ГОСТ Р
58612—
2019

КОЛЕСА СОСТАВНЫЕ ЖЕЛЕЗНОДОРОЖНОГО ПОДВИЖНОГО СОСТАВА

Технические требования к процессу сборки

Изменение № 1 ГОСТ Р 58612—2019 Колеса составные железнодорожного подвижного состава. Технические требования к процессу сборки

Рисунок А.1 — Обод колесного центра

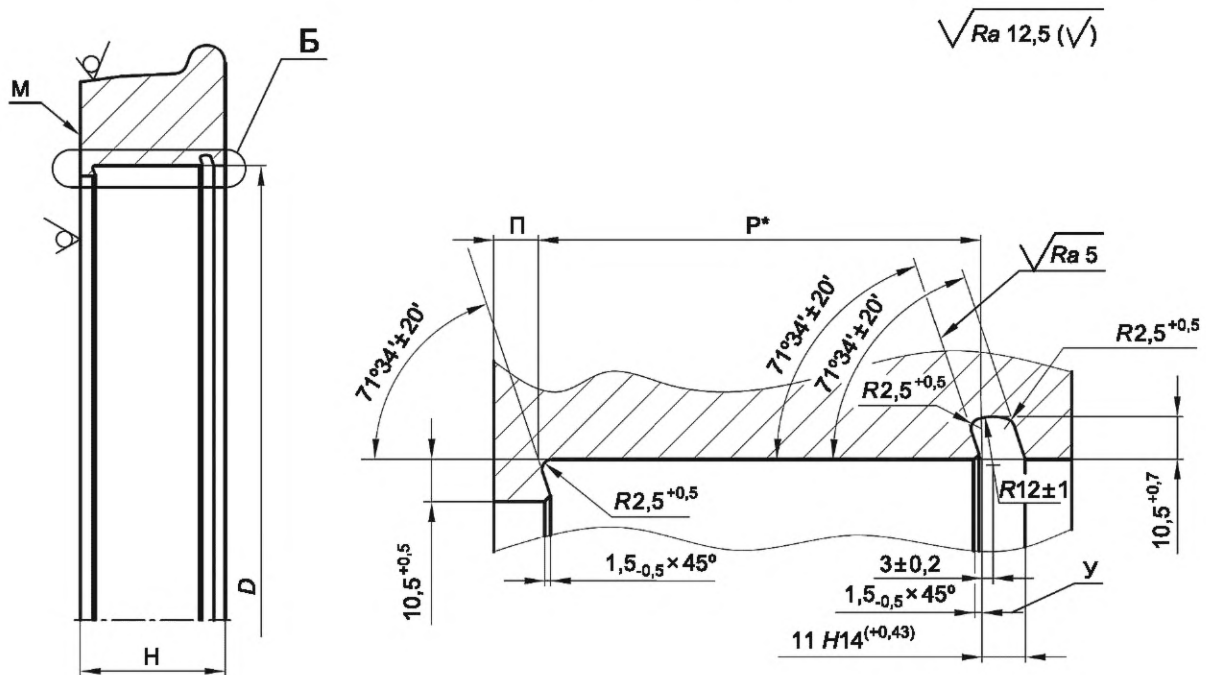
Пункт 4.2.1 изложить в новой редакции:

«4.2.1 Кромки посадочной поверхности обода колесного центра [см. рисунок А.1 (приложение А)] должны быть с фасками, скругление кромок радиусом не допускается».

Приложение А изложить в новой редакции:

Рисунок А.2 — Посадочная поверхность бандажа с гребнем

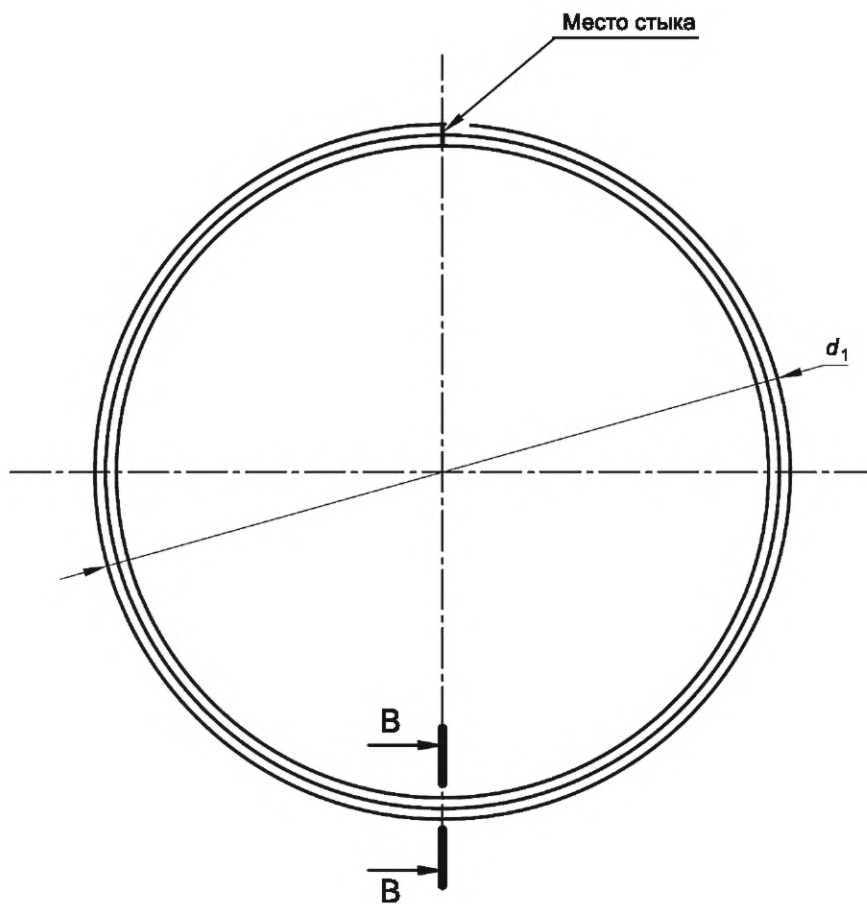
Пункты 4.3.1, 4.3.2 изложить в новой редакции:

«4.3.1 Кромка выточки под бандажное кольцо [см. рисунок А.2 (приложение А)] должна быть с фаской, скругление кромки радиусом не допускается.

4.3.2 Радиусы сопряжения посадочной поверхности бандажа и поверхности упорного бурта, а также радиусы сопряжения поверхностей выточки под бандажное кольцо должны быть выполнены, как показано на рисунке А.2 (приложение А).

Допускается уменьшение радиуса сопряжения посадочной поверхности бандажа и поверхности упорного бурта до 1,5 мм».

Пункты 4.3.6, 4.3.7 изложить в новой редакции:

«4.3.6 Толщина упорного бурта П бандажа с гребнем для нового формирования составного колеса приведена на рисунке А.2 (приложение А).

4.3.7 Значения ширины чернового бандажа с гребнем составного колеса Н приведены на рисунке А.2 (приложение А)».

Рисунок А.3 — Бандажное кольцо

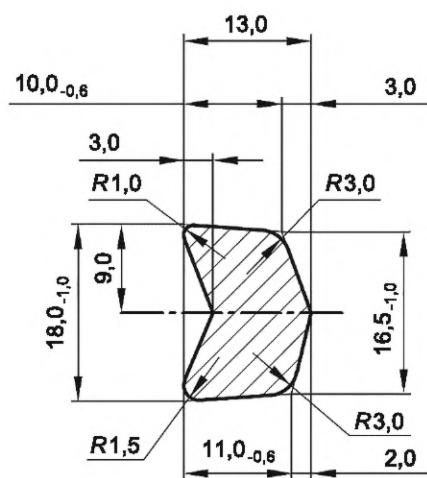
Пункт 4.4.2 изложить в новой редакции:

«4.4.2 Размеры профиля бандажного кольца приведены на рисунке А.3 (приложение А)».

Рисунок А.4 — Соединение бандажа с колесным центром».

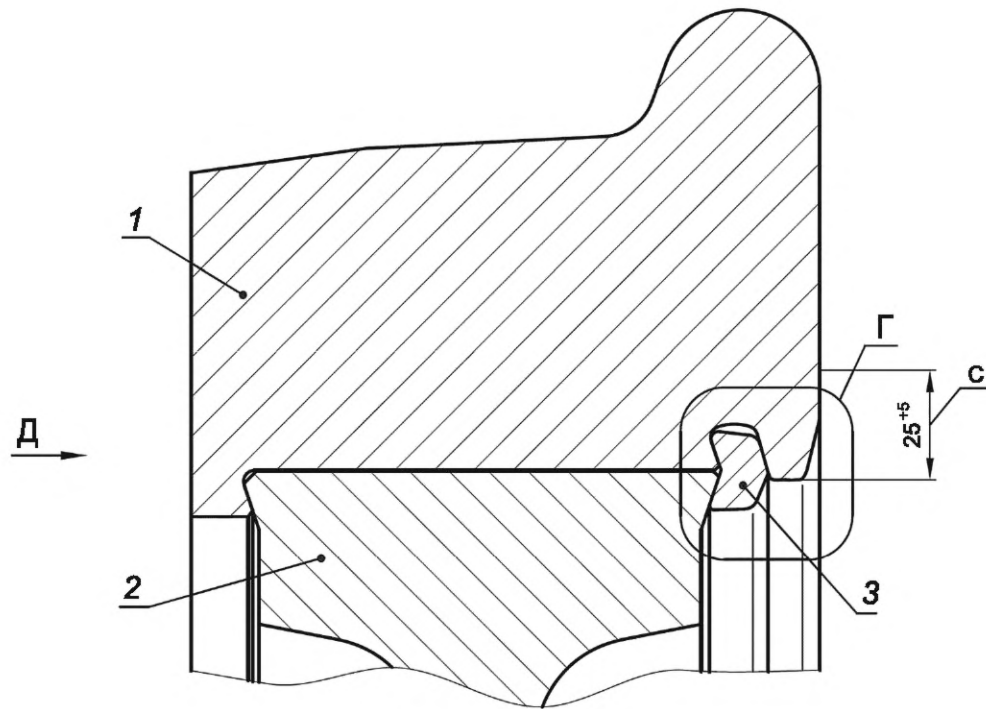
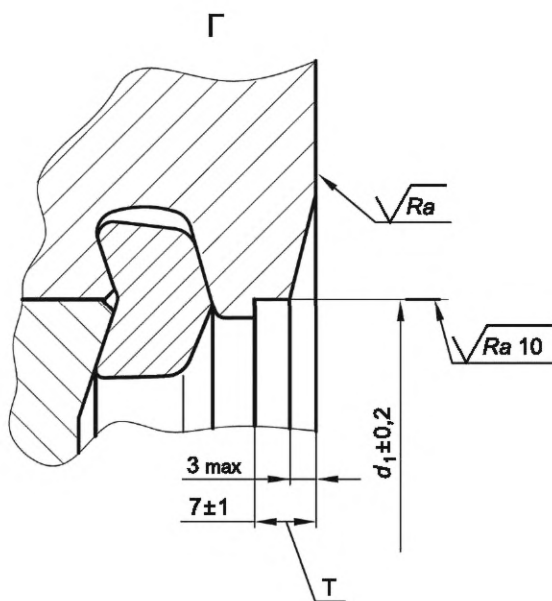
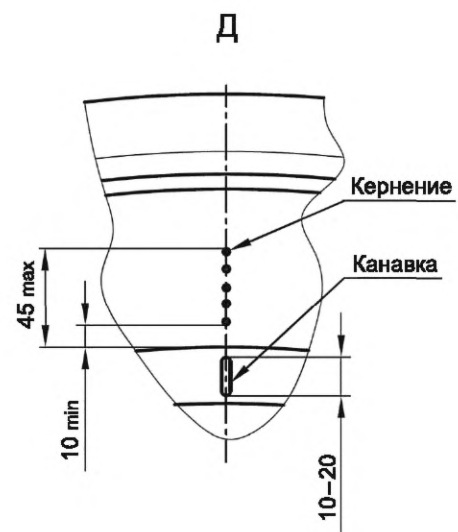
Пункт 4.5.9 изложить в новой редакции:

«4.5.9 Остывший до температуры окружающей среды и после обжатия прижимного бурта бандаж подвергают контролю на отсутствие дефектов (трещин) на участке С [см. рисунок А.4 (приложение А)] магнитопорошковым методом по ГОСТ Р 56512, или вихретоковым методом по ГОСТ Р ИСО 15549, или капиллярными методами по ГОСТ 18442».

Подраздел 4.5 дополнить пунктом 4.5.9а:

«4.5.9а Прижимной борт бандажа подвергают механической обработке на сформированной колесной паре до размеров посадочного диаметра d_1 , соответствующего наружному (посадочному) диаметру обода колесного центра, на ширине T от внутреннего торца обработанного профиля бандажа [см. рисунок А.4 (приложение А)]. Следы обработки на бандажном кольце не допускаются.

После обработки прижимного борта допускается остаточная деформация не более 3,0 мм [см. рисунок А.4 (приложение А)].

Рисунок Б.1

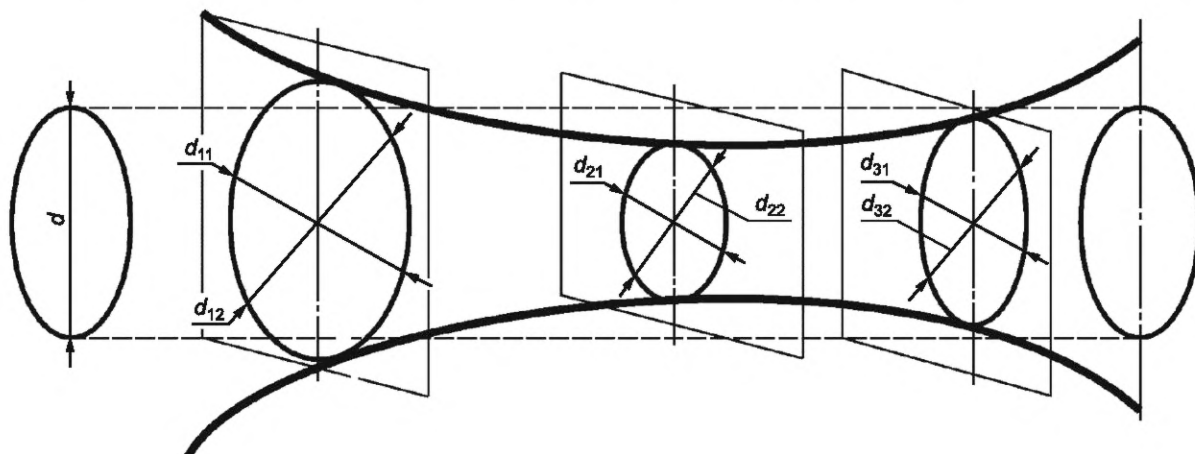
Пункт 4.2.2. Второй и третий абзацы изложить в новой редакции:

«Схема измерений для определения непостоянства диаметра в поперечном и продольном сечениях обода колесного центра приведена на рисунке Б.1 (приложение Б).

В случае конусообразности посадочной поверхности обода колесного центра направление конусообразности должно совпадать с направлением конусообразности внутренней посадочной поверхности бандажа, при этом разность значений отклонений непостоянства диаметров в продольных сечениях бандажа и обода колесного центра должна составлять не более 0,05 мм, а больший натяг на ширине бандажа должен приходиться на его наружную часть».

Рисунок В.1

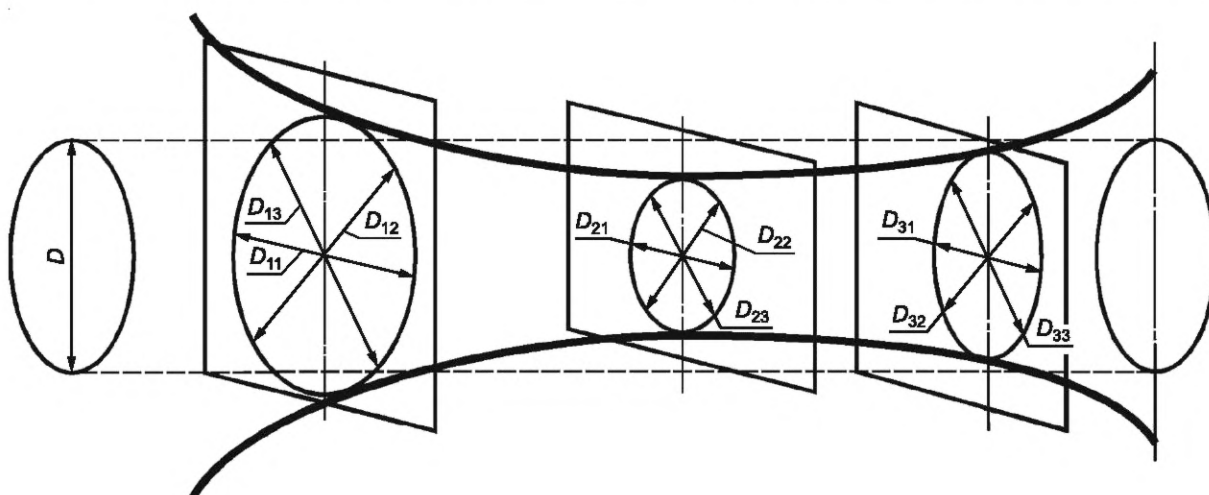
Пункт 4.3.3. Первый абзац. Заменить слово: «конусности» на «конусообразности»; второй абзац изложить в новой редакции:

«Схема измерений для определения непостоянства диаметра в поперечном и продольном сечениях посадочной поверхности бандажа приведена на рисунке В.1 (приложение В)».
